ANBUÐSHANDLING: Ritning 04, Revidering 2
 Brf Højdena Göteborg
 Balkonger typ EFGH&H1, plan
 Walter Ruth Arkitektkontor 11-03-27
 070-5618777; myself@waru.nu

ANBUDSHANDLING: Ritning 06, Revidering 2
Brf Höjderna Göteborg
Balkonger typ GH&H2, fasad
Walter Ruth Arkitektkontor 11-03-27
070-5618777; myself@waru.nu

ANBUÐSHANDLING: Ritning 05-Revidering 2
Brf Höjderna Göteborg
Balkonger typ EFG, fasader
Walter Ruth Arkitektkontor 11-03-27
070-5618777; myself@waru.nu

ANBUÐSHANDLING: Ritning 05-Revidering 2
 Brf Højdena Göteborg
 Balkonger typ EFH, sektioner
 Walter Ruth Arkitektkontor 11-03-27
 070-5618777; myself@waru.nu

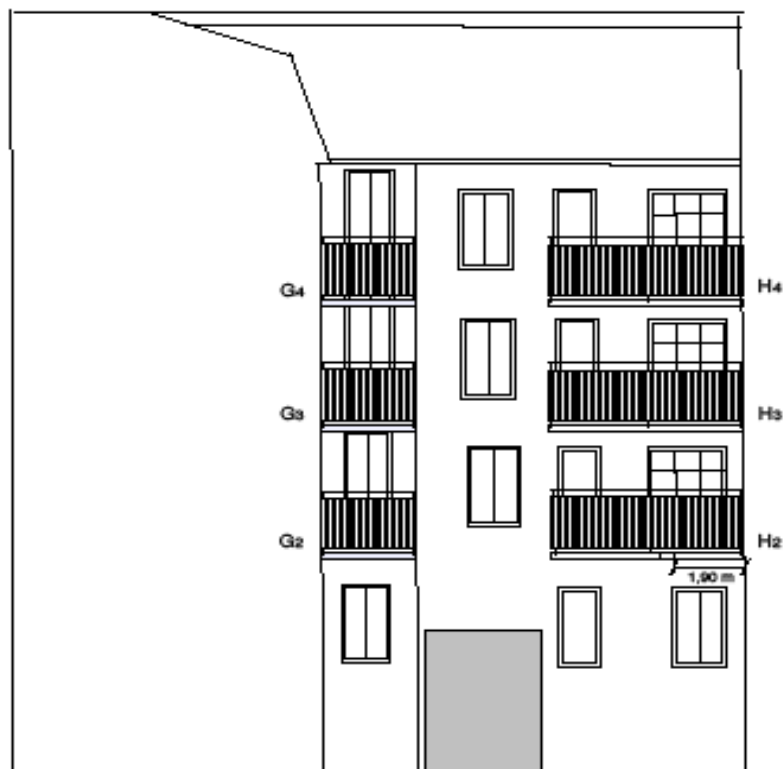
Revidering 1 10-05-24:
 Vänster balkong i ny placering
 Höger balkong minskat djup

Revidering 2
 11-03-27:
 Nedersta balkongen,
 (typ H2)
 har minskat
 djup i högra
 delen

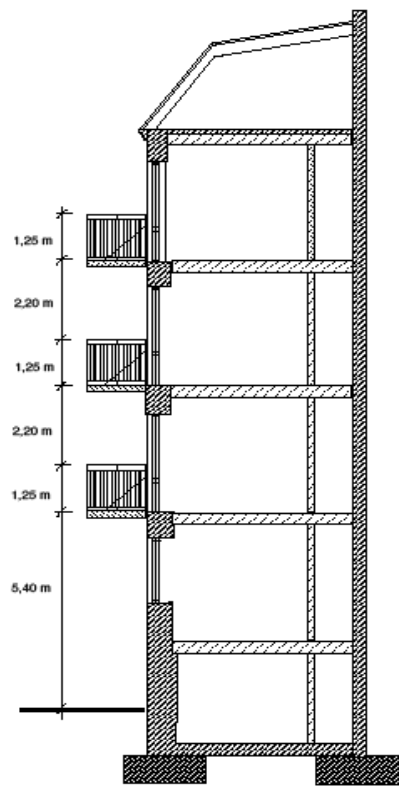
Revidering 10-05-23:
Vänster balkongrad i nytt läge
